福島第一原子力発電所 特定原子力施設に係る実施計画変更比較表（第Ⅱ章 2.11 使用済燃料プールからの燃料取り出し設備）

変更前	変更後	変更理由
<p>2.11 使用済燃料プールからの燃料取り出し設備</p> <p>2.11.1 基本設計</p> <p>(中略)</p> <p>2.11.1.2 要求される機能</p> <p>(1) 燃料取扱設備</p> <p>燃料取扱設備は、二重のワイヤなどにより落下防止を図る他、駆動源喪失時にも燃料集合体を落下させない設計とする。</p> <p>また、<u>遮へい</u>、臨界防止を考慮した設計とする。</p> <p>(2) 構内用輸送容器</p> <p>構内用輸送容器は、除熱、密封、<u>遮へい</u>、臨界防止を考慮した設計とする。また、破損燃料集合体を収納して輸送する容器については、燃料集合体の破損形態に応じて輸送中に放射性物質の飛散・拡散を防止できる設計とする。</p> <p>(中略)</p> <p>2.11.1.3 設計方針</p> <p>(1) 燃料取扱設備</p> <p>(中略)</p> <p>b. <u>遮へい</u></p> <p>燃料取扱設備は、使用済燃料プールから構内用輸送容器への燃料集合体の収容操作を、燃料の<u>遮へい</u>に必要な水深を確保した状態で、水中で行うことができる設計とするか、放射線防護のための適切な<u>遮へい</u>を設けて行う設計とする。</p> <p>(中略)</p> <p>(2) 構内用輸送容器</p> <p>(中略)</p> <p>c. <u>遮へい</u></p> <p>内部に燃料を入れた場合に放射線障害を防止するため、使用済燃料の放射線を適切に<u>遮へい</u>する設計とする。</p> <p>(中略)</p>	<p>2.11 使用済燃料プールからの燃料取り出し設備</p> <p>2.11.1 基本設計</p> <p>(中略)</p> <p>2.11.1.2 要求される機能</p> <p>(1) 燃料取扱設備</p> <p>燃料取扱設備は、二重のワイヤなどにより落下防止を図る他、駆動源喪失時にも燃料集合体を落下させない設計とする。</p> <p>また、<u>遮蔽</u>、臨界防止を考慮した設計とする。</p> <p>(2) 構内用輸送容器</p> <p>構内用輸送容器は、除熱、密封、<u>遮蔽</u>、臨界防止を考慮した設計とする。また、破損燃料集合体を収納して輸送する容器については、燃料集合体の破損形態に応じて輸送中に放射性物質の飛散・拡散を防止できる設計とする。</p> <p>(中略)</p> <p>2.11.1.3 設計方針</p> <p>(1) 燃料取扱設備</p> <p>(中略)</p> <p>b. <u>遮蔽</u></p> <p>燃料取扱設備は、使用

○スプリングリターン式ブレーキの動作原理

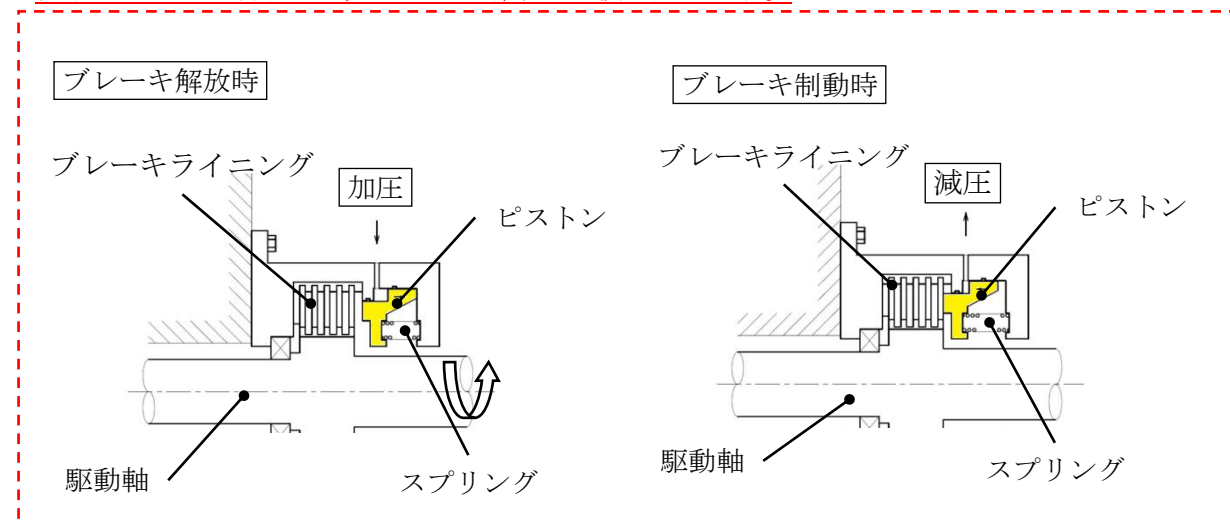
燃料取扱機及びクレーンの巻上装置のブレーキは、駆動源喪失時にバネによりブレーキがかかり保持できるスプリングリターン機能を有している。

スプリングリターン式ブレーキは、スプリング力によってピストンをブレーキライニングに押しつけて巻上装置の回転を制動する。油圧シリンダが加圧されると、ピストンがスプリングの力に逆らってブレーキを解放する。

巻上装置を停止させると、再び油圧シリンダが減圧され、スプリング力によってピストンをブレーキライニングに押しつけて巻上装置の回転を制動する。

図 4-1 燃料取り出し用構台概略図

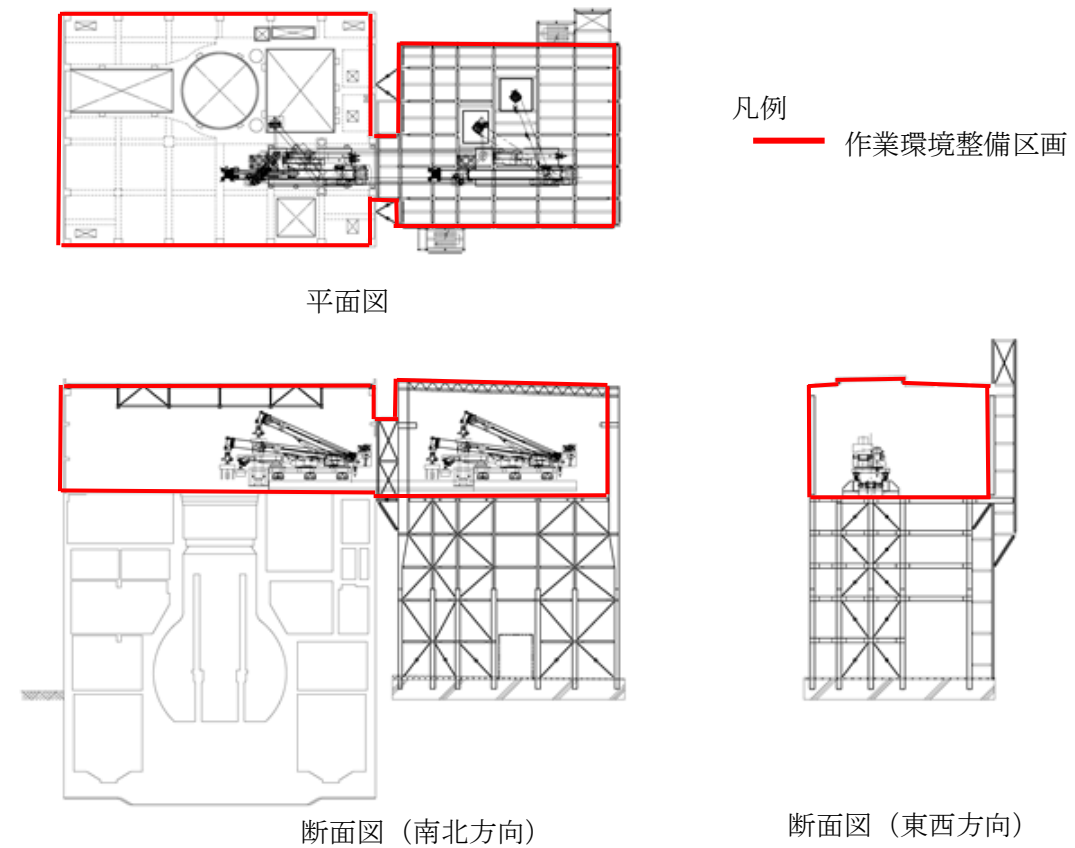
- ・ 作業環境整備区画を構成・支持する架構及び附属設備を指す。
- ・ 燃料取り出し用構台のうち、作業環境整備区画は外装材等により区画し、換気対象範囲とする。

図 4.1.3-1 クレーンの概要

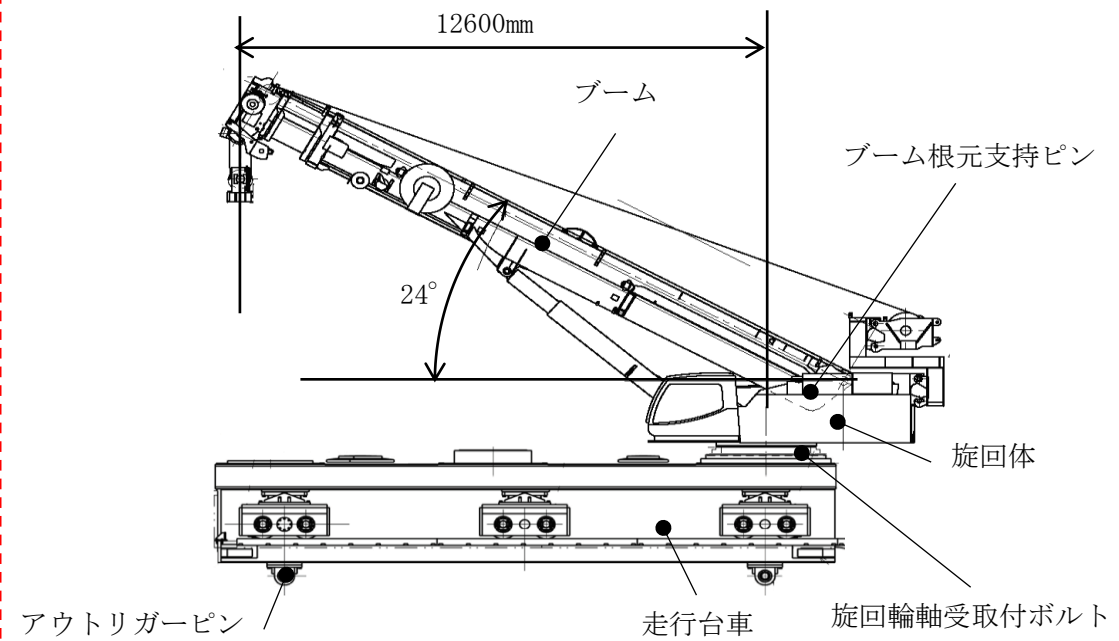
クレーンは、ランウェイガーダ上に設置される。クレーンは低床ジブクレーンとし、南北方向に走行する走行台車とその上に設置する旋回体で構成される。クレーンの概要を図 4.1.3-1 に示す。

クレーンは原子炉建屋内ではブーム起伏角度 24°、作業半径 12600mm の状態にて揚重作業を行う。ブームは旋回体内のブーム根元支持ピンにて支持される。旋回体と走行台車は旋回軸受取付ボルトによって支持される。また、キャスク取り扱い作業時、ランウェイガーダにアウトリガーピンを挿入し、走行方向、鉛直方向の荷重を支持する。

2) 地震応答解析モデル

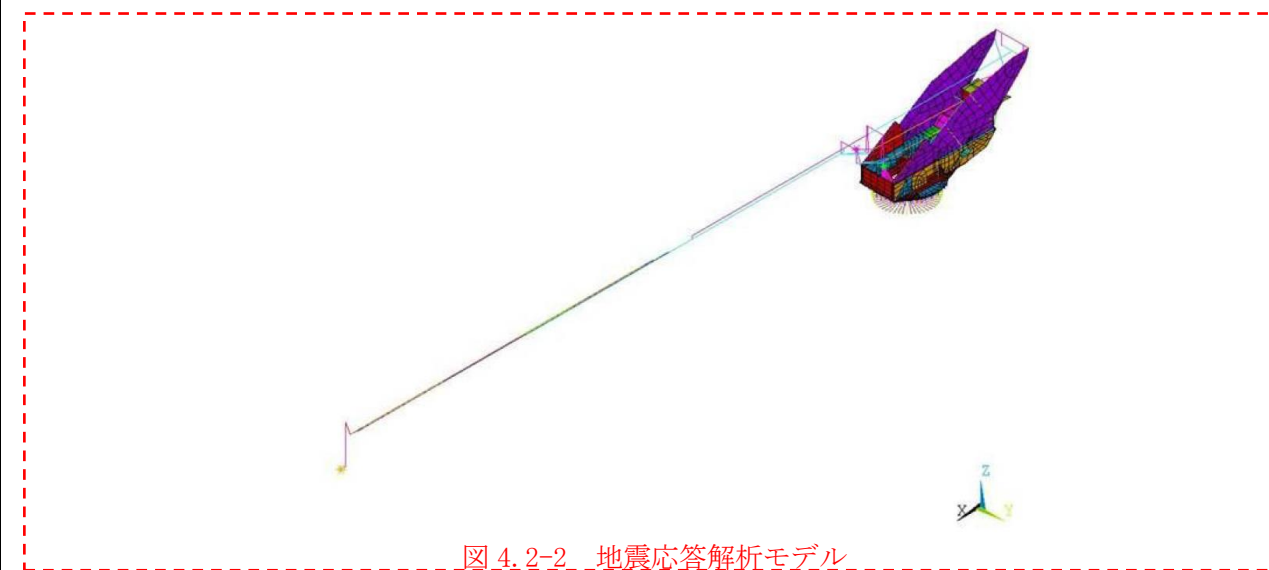
解析モデルは、旋回輪軸受取付ボルトを取り合い点として、旋回体と走行台車に分割して評価する。旋回体の地震応答解析モデルを図 4.2-2 に示す。旋回体はビームとシェルでモデル化し、旋回輪軸受取付ボルトを拘束点とする。走行台車は H 型又は箱型断面を有するフレームにて構成し、旋回体からの反力を考慮するものとする。

4.3-2 地震応答解析モデル

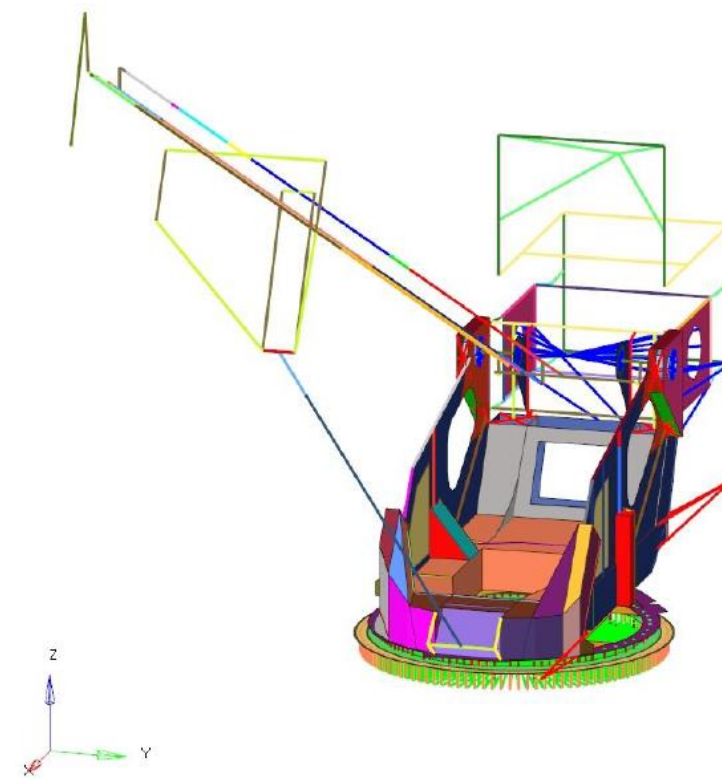
解析モデルは、旋回輪軸受取付ボルトを取り合い点として、旋回体と走行台車に分割して評価する。旋回体の地震応答解析モデルを図 4.3-2 に示す。旋回体はビームとシェルでモデル化し、旋回輪軸受取付ボルトを拘束点とする。走行台車はH型又は箱型断面を有するフレームにて構成し、旋回体からの反力を考慮するものとする。

図 4.3.2-4 地震応答解析モデル (単位: mm)

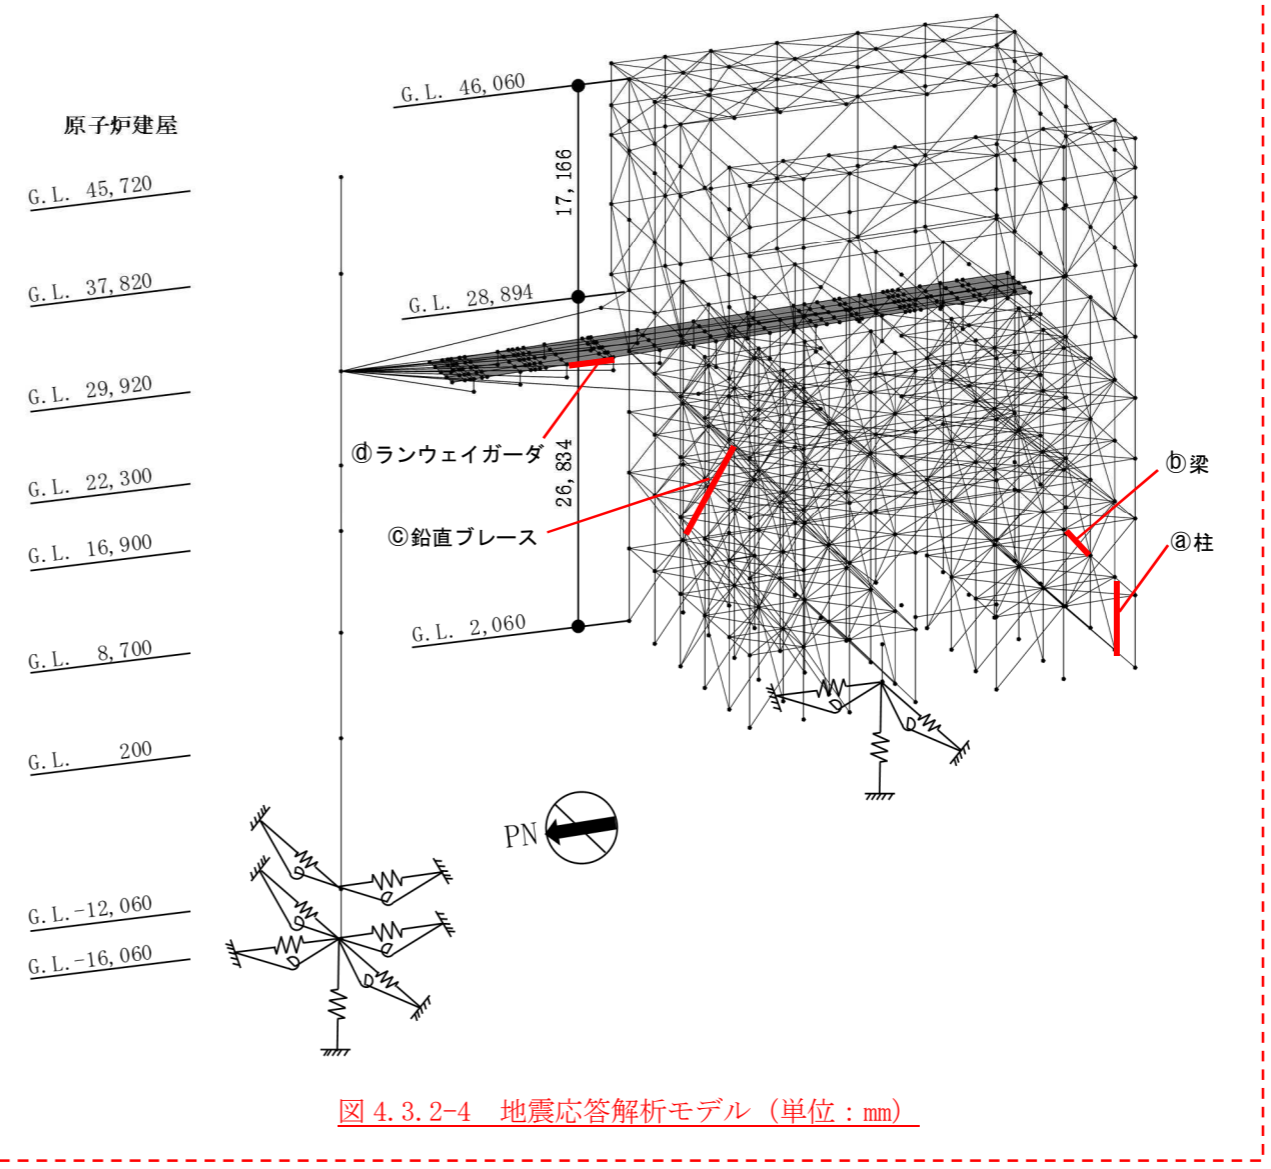
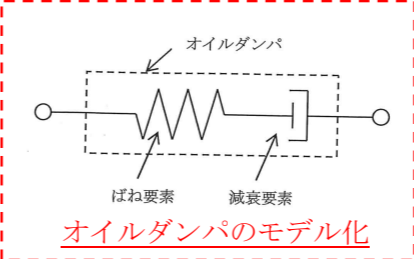
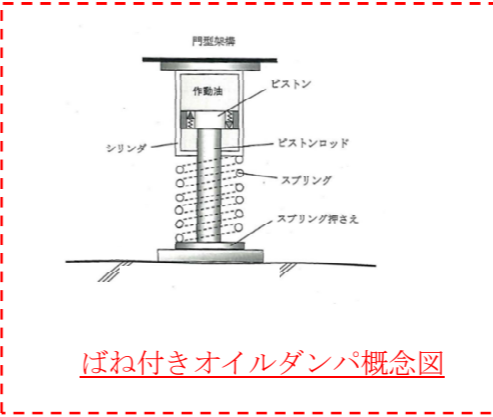
変 更 前	変 更 後	変 更 理 由
	<p><u>(2) 地震応答解析モデル</u></p> <p><u>地震応答解析モデルは、曲げ、せん断剛性及び軸剛性を考慮した原子炉建屋の質点系モデルの質点に、三次元立体骨組でモデル化した燃料取り出し用構台を接続し、地盤との相互作用を考慮した建屋-地盤連成系モデルとする。原子炉建屋のモデルは「Ⅱ章 2.11 添付資料-9 別添-1 第2号機原子炉建屋西側外壁開口設置後の原子炉建屋の耐震安全性」で用いた解析モデルを基本に、南側外壁開口や遮蔽コンクリート等の設置を考慮して、重量や剛性を増減させたモデルとする。なお、原子炉建屋の質点は炉心位置にモデル化する。解析モデルを図 4.3.2-4 に示す。</u></p> <p><u>地震応答解析に用いる鉄骨およびオイルダンパの物性値を表 4.3.2-1、表 4.3.2-2 に示す。燃料取り出し用構台の部材接合部の節点は機器荷重・仕上げ材等を考慮した重量とし、原子炉建屋の質点は表 4.3.2-3 に示す重量とする。燃料取り出し用構台の柱、梁は弾性部材の梁要素、鉛直ブレースは弾性部材のトラス要素とする。</u></p> <p><u>構台と原子炉建屋南側壁間、構台鉛直面、およびランウェイガーダと原子炉建屋床間に設置するオイルダンパは、減衰要素とばね要素を直列に結合したモデルとする。ランウェイガーダと原子炉建屋床間に設置する弾性支承の鉛直方向は軸ばねとし、水平方向はローラーとする。なお、床上のオイルダンパ・弾性支承とも、圧縮専用ばねを原子炉建屋質点との間に設けることにより浮き上りを許容したモデルとする。また、原子炉建屋の質点系モデルは、軸方向は弾性とし、曲げとせん断に非線形特性を考慮する。</u></p> <p><u>燃料取り出し用構台の地盤定数は、「福島第一原子力発電所『発電用原子炉施設に関する耐震設計審査指針』の改訂に伴う耐震安全性評価結果 中間報告書」（東京電力株式会社、平成 20 年 3 月 31 日）を参考に、水平成層地盤と仮定し地震時のせん断ひずみレベルを考慮して定めた。改良地盤の諸元を表 4.3.2-4 に、地盤定数の設定結果を表 4.3.2-5 に示す。また、原子炉建屋の地盤定数は、上記報告書と同様とし、地盤定数を表 4.3.2-6 に示す。</u></p> <p><u>地盤ばねは、「JEAG 4601-1991」に示されている手法を参考にして、底面地盤を成層補正し振動アドミタンス理論によりスウェイ及びロッキングばねを、側面地盤を Novak の方法により建屋側面ばねとして評価する。なお、燃料取り出し用構台は改良地盤への埋込がほとんどないため、底面地盤ばねのみ考慮する。</u></p>

図 4.3.7-2 オイルダンパ（水平棟間）ベースプレート概要図

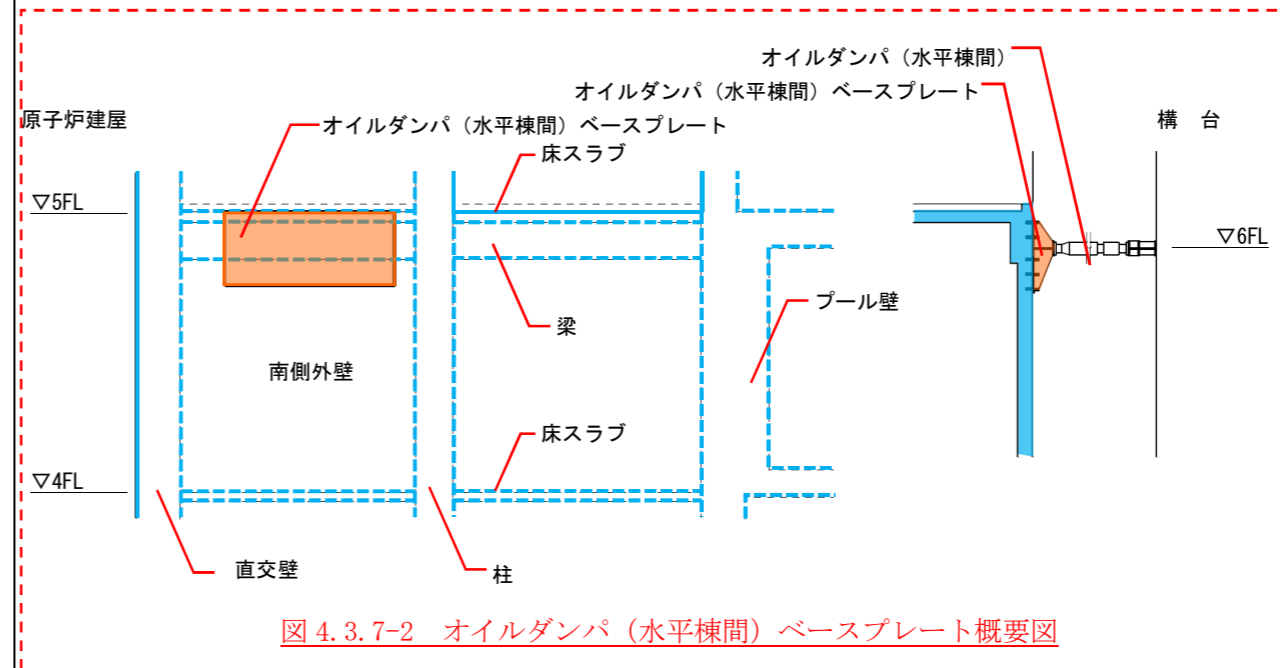
(3) オイルダンパ（水平棟間）反力に対する検討
オイルダンパ（水平棟間）の反力を受ける原子炉建屋南側外壁（壁・大梁及び柱）を有限要素法を用いてモデル化し、弾性解析を行う。
床スラブ・壁付梁は板要素で、柱は線材でモデル化する。
オイルダンパ（水平棟間）の反力を受ける箇所は2箇所あるが、面外方向の反力値が大きく、躯体断面の小さい西側での検定比が支配的となるため西側での検討を代表として行う。
オイルダンパ（水平棟間）の反力は、地震応答解析において発生した最大反力を取り出し静的に作用させる。
この時、地震時の水平方向震度を考慮する。水平震度は、時刻歴解析の原子炉建屋床質点の水平方向最大加速度を震度換算して算定し、慣性力として架構面外に作用させる。

検討の結果、原子炉建屋南側外壁の発生応力が許容耐力以下となることを確認した。

図4.3.8-2 原子炉建屋上部架構の地震応答解析モデル

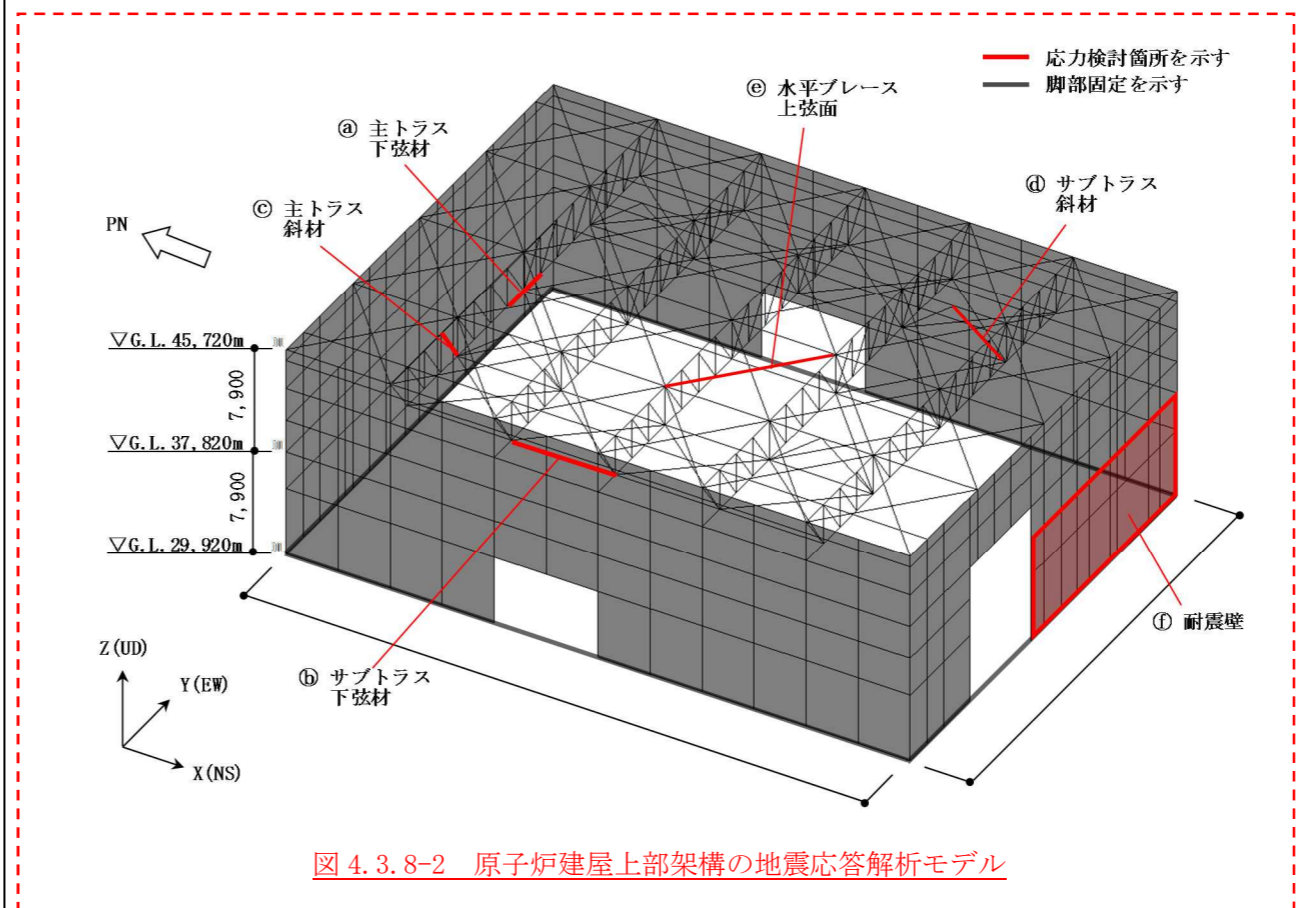
原子炉建屋上部架構の地震応答解析モデルは、G.L. 29.92m より上部の鉄骨造の屋根と鉄筋コンクリート造の柱、梁及び耐震壁を組み込んだ立体架構モデルとし、境界条件は柱及び耐震壁脚を固定とする。解析モデルを図4.3.8-2に、物性値を表4.3.8-1に示す。

図 2-2 SFP 南側遮蔽体 評価対象部

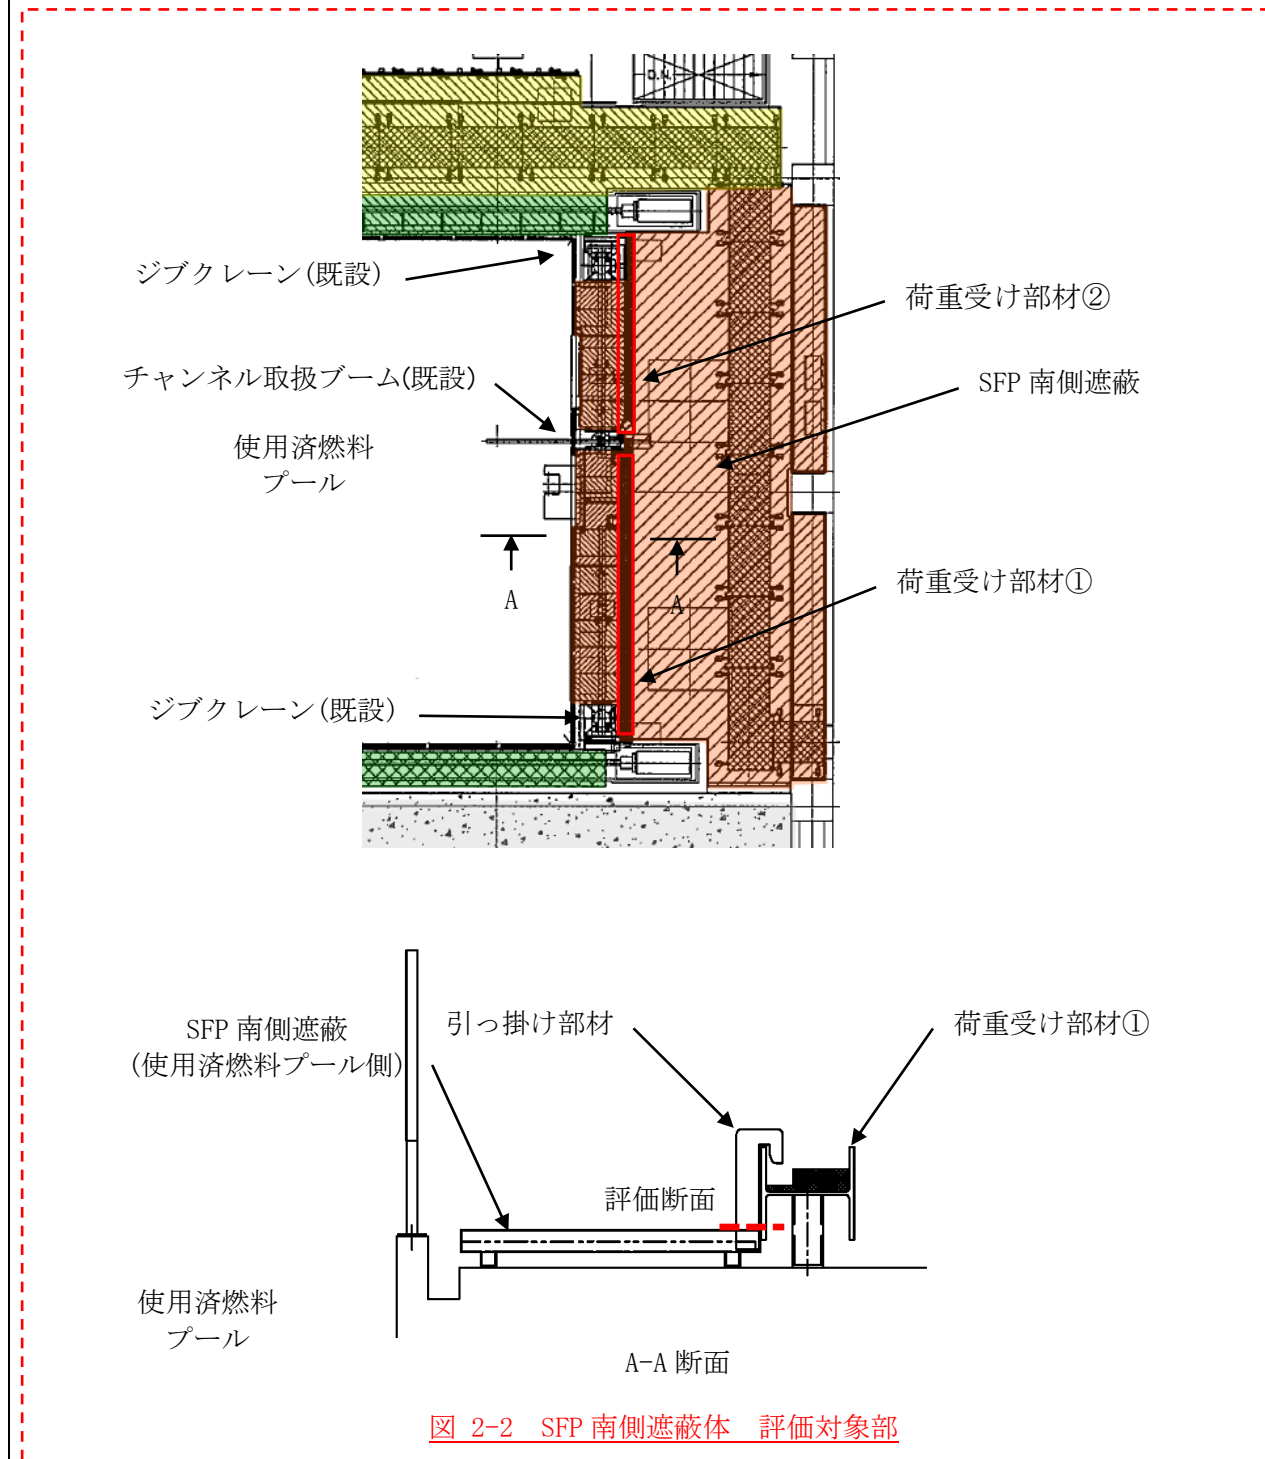
SFP 南側遮蔽の地震時水平荷重が、ジブクレーン及びチャンネル取扱ブームと取り合う荷重受け部材に負荷されるものとして荷重受け部材の強度評価を行う。また、SFP 南側遮蔽のうち、荷重受け部材より使用済燃料プール側に設置する遮蔽体の地震時水平荷重が、同遮蔽体の引っ掛け部材に負荷されるものとして引っ掛け部材の強度評価を行う。評価対象部を図 2-2 に示す。

図 2-3 SFP 東側遮蔽体 評価対象部

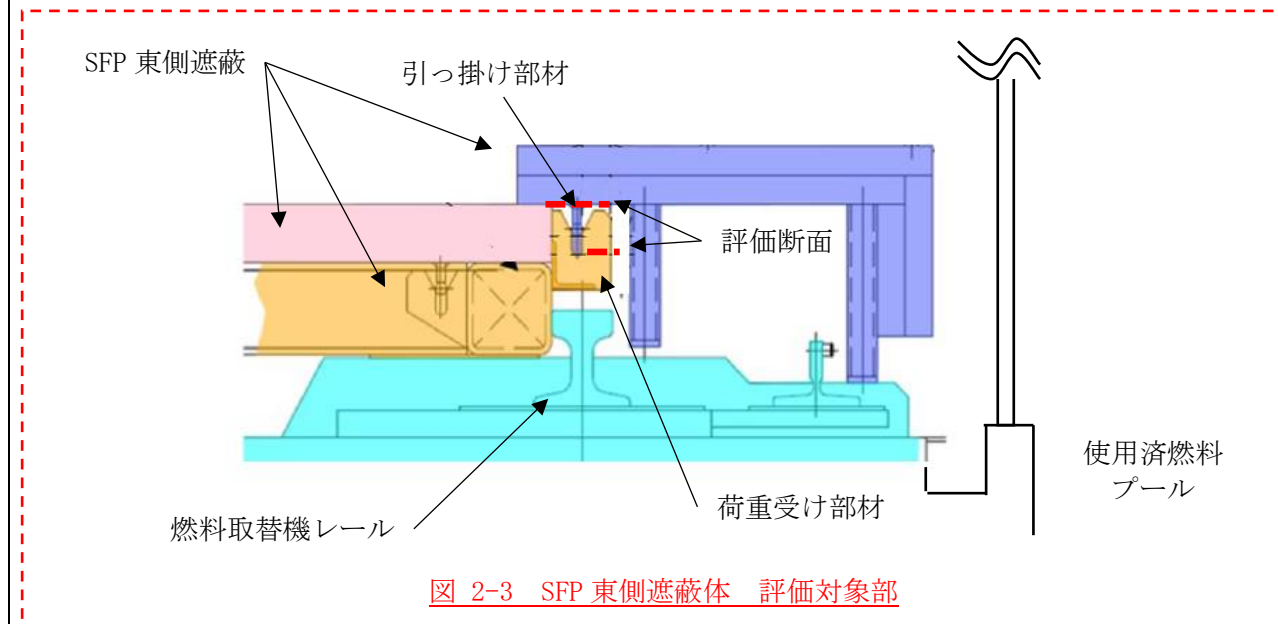
SFP 東側遮蔽のうち、燃料取替機レールより使用済燃料プール側に設置する遮蔽体の地震時水平方向荷重が、同遮蔽体の引っ掛け部材及び燃料取替機レールよりプール外側に設置する遮蔽体の荷重受け部材に荷重されるものとして引っ掛け部材及び荷重受け部材の強度評価を行う。評価対象部を図 2-3 に示す。
